con la presente si inviano le Osservazioni contro il Progetto di un impianto eolico codice procedura ID\_VIP/ID\_MATTIM: 1269 denominato

"Pitigliano" ubicato nei comuni di Pitigliano (GR) e Sorano (GR) costituito da 20 (venti) aerogeneratori di potenza nominale 7,0 MW per un totale

**ID: Codice procedura (ID\_VIP/ID\_MATTM): 12691**

## TESTO DELLE OSSERVAZIONI

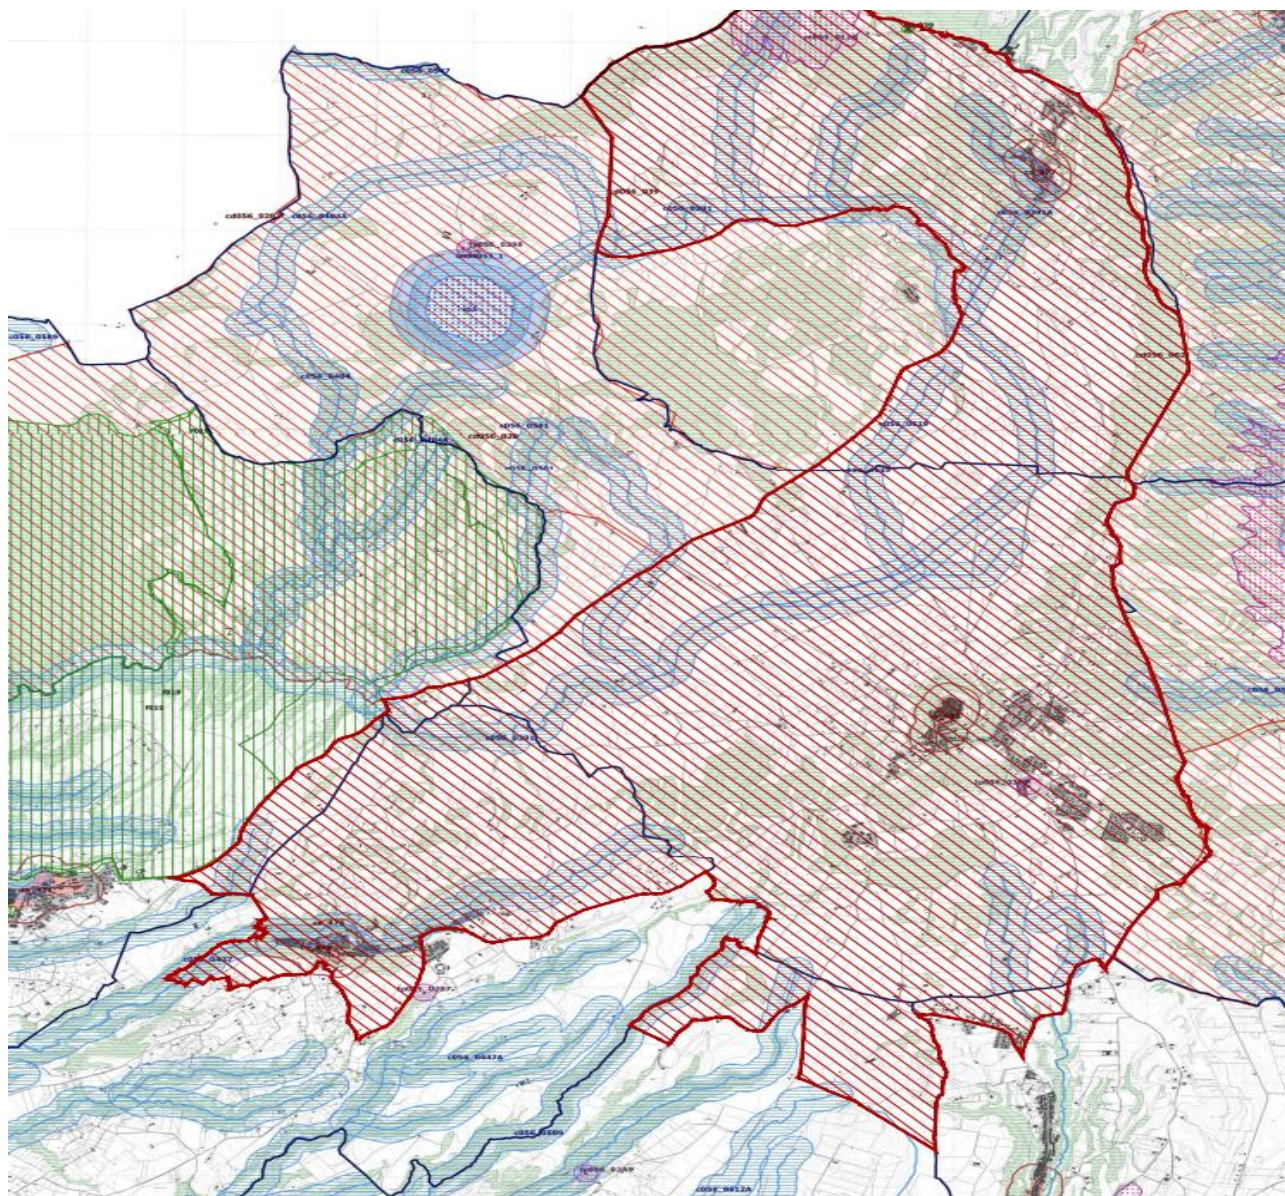
Come è illustrato nell'immagine si ribadisce che l'impianto industriale "Pitigliano" ricade completamente all'interno delle fasce di rispetto dei due vincoli di notevole

interesse pubblico e lambisce quelle di un terzo vincolo e quindi come affermato dal Consiglio di Stato nelle sentenze citate, l'impianto è insediato in area non idonea ai sensi dell'art. 20 comma 8 lettera c quater del D.Lgs. n. 199/2021 e ss.mm.ii al contrario di quanto sostiene la proponente.

**Immagine 3. Cumulo di una parte di impianti eolici, fotovoltaici e geotermici industriali in progettazione ed esistenti intorno all’eolico industriale “Pitigliano”.**

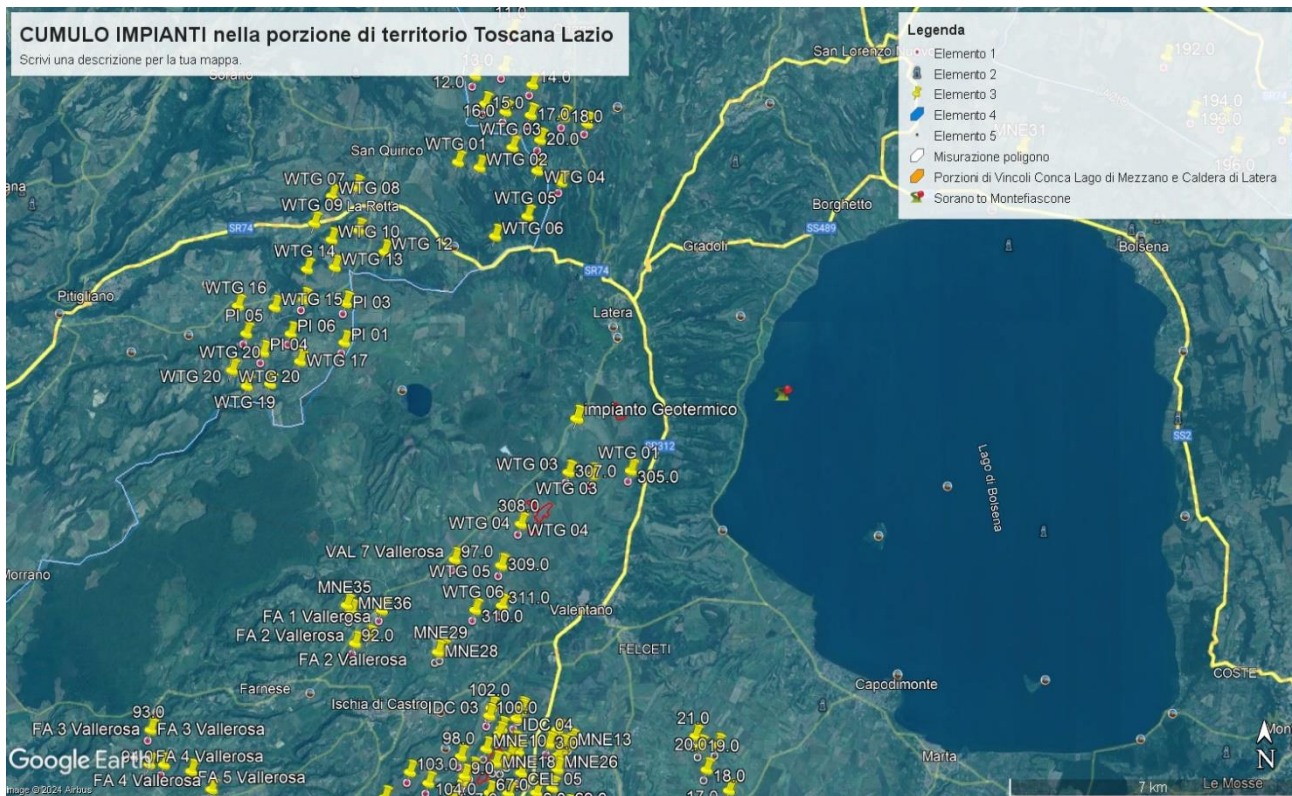
Beni Culturali “*Ambito paesaggistico, geologico e geomorfologico dell’orlo della caldera di Latera ...*” Non vengono nemmeno citati gli impianti eolici in progetto al MASE, il “Rempillo” (6 aerogeneratori) e un altro in verifica amministrativa di 14 aerogeneratori e 72, 6 MW. Ad oggi nei territori di Pitigliano, Sorano e in quello limitrofo potenzialmente potrebbero essere insediati 40 aerogeneratori alti 200 metri e larghi 170. Ma la proponente non cita neanche altri impianti che creerebbero il cumulo e quindi maggiore impatto. Infatti, sul territorio della “Città del Tufo” (Sorano e Pitigliano) impatterebbero anche l’impianto eolico “Montarzo” di Onano con 13 aerogeneratori con le dimensioni ricordate, l’altro eolico industriale nel territorio di Valentano con sette aerogeneratori (stesse dimensioni), gli impianti di Farnese con un minieolico di 3 Torri alte 60 metri già installate in località Poggio del Crognolo e l’impianto eolico industriale “Vallerosa” (7 aerogeneratori alti 200 metri e larghi 158 metri) in procedura VIA presso la Regione Lazio. Inoltre, altri impianti del minieolico già presenti a Valentano, Cellere e Piansano e due progetti eolici industriali con le stesse dimensioni (200 m x 170 m) nel Comune di Ischia di Castro. La valutazione del cumulo non prende neanche in considerazione gli impianti industriali di fotovoltaico e agrivoltaico in progetto a Farnese, Valentano, Ischia di Castro, Cellere. L’impianto geotermico in procedura Via al MASE, progettato nella Caldera di Latera. Quindi è stata effettuata una valutazione del potenziale impatto cumulativo non veritiera a dispetto di quanto affermato dalla proponente che sostiene di aver preso in considerazione uno spazio di 10 km intorno al suo impianto per gli impatti che si creerebbero.

Nella Parte IV delle Linee guida citate al punto 16.1, nello stabilire i requisiti per la valutazione positiva dei progetti nel procedimento di VIA si parla di individuazione delle aree idonee per l’insediamento degli impianti tenendo conto di aree degradate da attività antropiche pregresse o in atto (brownfield) tra cui siti industriali, cave, discariche, siti contaminati. Stessa raccomandazione viene ribadita anche nell’art.20 del D.Lgs n. 199/2021. Ma appare inascoltata dalla proponente. Infatti, insiste molto nel dire che il suo impianto industriale è compatibile con il territorio nonostante le numerose incompatibilità paesaggistiche, culturali, economiche e naturalistiche che esso incontra.

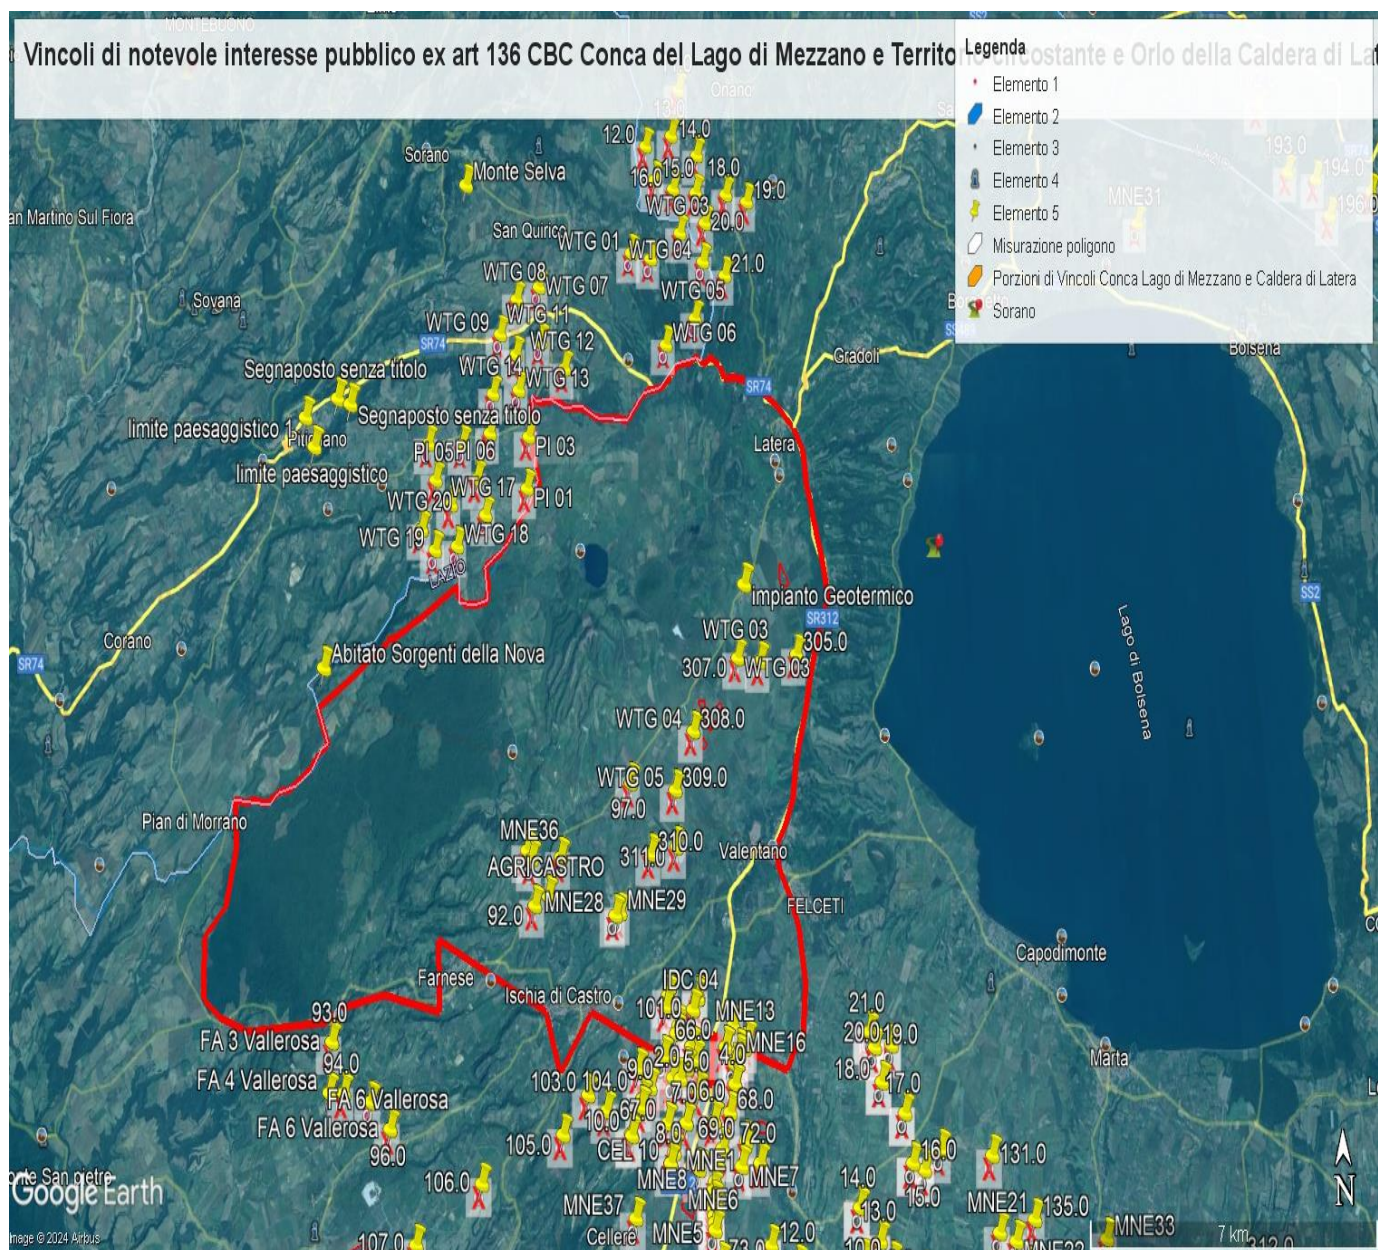
e schiantandosi cadrebbe direttamente sulla strada regionale e un'altra la WGT 09 a 235 metri dalla stessa facilmente raggiungibile dai pezzi creati in un eventuale schianto e anche la WGT 08 a 310 metri sempre in zona di relativo pericolo. Le pale WGT 10, 12 e 13 si trovano invece a 60 – 70 metri da una strada sterrata che collega abitazioni e strutture agricole mentre la WGT 14 a poco più di 200 metri. La pala WTG 16 si trova a 320 metri dalla Strada Provinciale Pantano ed a soli 100 da una strada sterrata che collega abitazioni e strutture agricole. La WTG 20 si trova a soli 160 metri da una strada sterrata che collega due Agriturismi. Anche queste costituisce un pericolo per l'incolumità delle persone e degli animali in caso di schianto o di rottura di parti dell'aerogeneratore. E' noto che possono verificarsi rotture della lama in rotazione o di pezzi della stessa e a volte anche crolli dell'intero aerogeneratore o spezzamento (meglio *rottura*) della torre a causa di incendi o eventi atmosferici estremi sempre più frequenti anche nei nostri territori. Uno dei principali eventi che comporta la rottura della lama è rappresentato dalla fulminazione atmosferica anche se le lame sono idoneamente protette contro questi fenomeni mediante ricettori metallici disposti alle estremità delle lame ed idoneamente collegati a terra. Nel caso di rottura accidentale di un elemento rotante a seguito di distacco, attraverso le leggi della balistica classica è possibile determinare le probabili traiettorie dell'elemento. Infatti, nota la velocità di rotazione e le caratteristiche geometriche, si può procedere all'applicazione delle leggi della fisica per giungere ad una stima esatta delle traiettorie. Purtroppo, la stima è chiaramente semplificata vista la complessità del problema e le molte variabili che entrano nel calcolo, soprattutto per ciò che riguarda le azioni aerodinamiche di portanza, resistenza e momento aerodinamico di difficile definizione soprattutto in caso di frammenti irregolari e di geometrie incognite. In letteratura esistono degli studi condotti relativamente a questa specifica tematica. Uno dei riferimenti è rappresentato dallo studio condotto dalla società Vestas Wind System: "Vestas V80 – Blade Trow calculation under normal operationing

conditions (2001)”. Detto studio riporta la stima della traiettoria di una pala eolica in condizioni di normale funzionamento sia per la pala intera che per eventuali frammenti. Lo studio ipotizza che, in assenza di forze aerodinamiche, la massima gittata si ottiene quando la pala si distacca dal rotore con un angolo di 135° azimut, considerando quale unica forza inerziale quella di gravità con approccio quindi conservativo e a vantaggio di sicurezza. Viene quindi calcolato il tempo di volo considerando la velocità verticale iniziale applicata al centro di gravità. Nota la durata di volo e conoscendo le componenti orizzontali e verticali della velocità è possibile definire la traiettoria dell'elemento distaccatosi. Le conclusioni dello studio analitico del fenomeno, **basato su grossolane approssimazioni anche dichiarate**, ha dimostrato che è opportuno evitare la presenza di ricettori sensibili al probabile distacco di organi rotanti nella circonferenza di raggio 85 m dall'asse dell'aerogeneratore. A pag 7 del Documento prodotto dalla proponente “ Relazione gittata” a pag 7 si afferma *“Nella definizione del Layout del Parco di Pitigliano-Sorano in un intorno di ampiezza pari a 212,04 m che rappresenta il valore di gittata reale stimato non ricade nessun punto sensibile”*. Questo valore della gittata massima oltre a non essere assolutamente condivisibile e non realistico in quanto addirittura di poco superiore all'altezza della pala non è neanche veritiero perché abbiamo visto che la S.R 174 maremmana sarebbe interessata dal crollo della pala WGT 07 e altre strade provinciali e secondarie sarebbero interessate dalla vicinanza di altri aerogeneratori sopra meglio individuati.

Infatti, il fenomeno della gittata massima è molto più complesso da stimare analiticamente, per questo si rimanda all'esperienza dei costruttori più esperti i quali indicano detto fenomeno come molto raro con una variabilità di ritrovamenti dei frammenti a distanze molto varie, in relazione ai numerosi fattori che possono condizionare l'evento, l'orografia, la velocità del vento, la direzione, le azioni aerodinamiche di portanza che potrebbero spingere a centinaia di metri frammenti di elementi rotanti, come purtroppo avvenuto già in

passato. Il rischio è elevato sia per gli abitanti che si trovano entro i 500 metri lineari sia per gli agricoltori che si troveranno a coltivare i suoli sottesi dall'impianto o nelle attività di ricezione legate agli agriturismi sia per i veicoli che si troveranno a transitare sulle strade regionali, provinciali, comunali o vicinali citate. Per questo ulteriore motivo legato all'incolumità delle persone e degli animali chiediamo che venga espresso parere contrario alla realizzazione dell'impianto eolico "Pitigliano".
